**Avis sur le projet de construction  
d'une centrale photovoltaïque au sol  
à Katzenthal (68)  
porté par la société VAL'ENR KAYSERSBERG**

n°MRAe2019APGE88

Nom du pétitionnaire	VAL'ENR KAYSERSBERG
Commune(s)	Katzenthal
Département(s)	Haut-Rhin
Objet de la demande	Construction d'une centrale photovoltaïque au sol
Date de saisine de l'Autorité Environnementale	16/07/19

*Emprise du projet (correspondant à l'aire d'étude immédiate)*

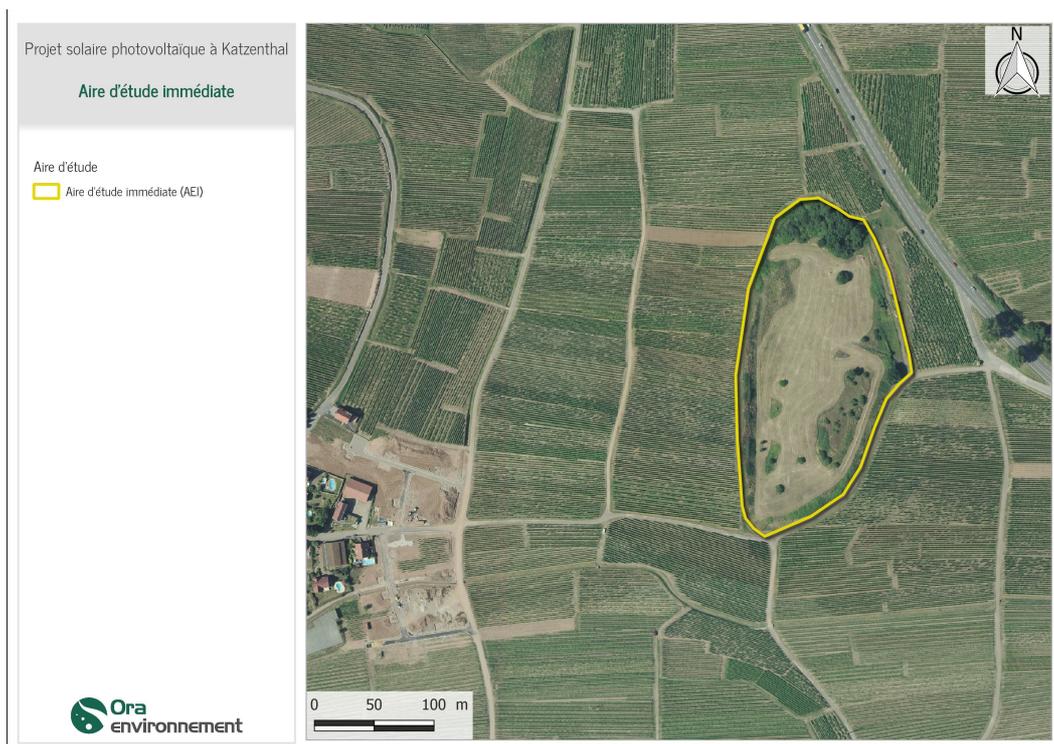
La surface totale du projet est de 2,45 ha. Il comprend 305 tables pour un cumul de 6700 panneaux photovoltaïques soit une surface projetée au sol de 1,07 ha, ainsi qu'un poste de transformation électrique de 20 m<sup>2</sup>. Le raccordement pressenti au réseau électrique se fera soit par « piquage » sur une ligne électrique d'ENEDIS, soit par raccordement en souterrain le long de la route D415 jusqu'au poste source de Logelbach situé à 4,3 km du projet.
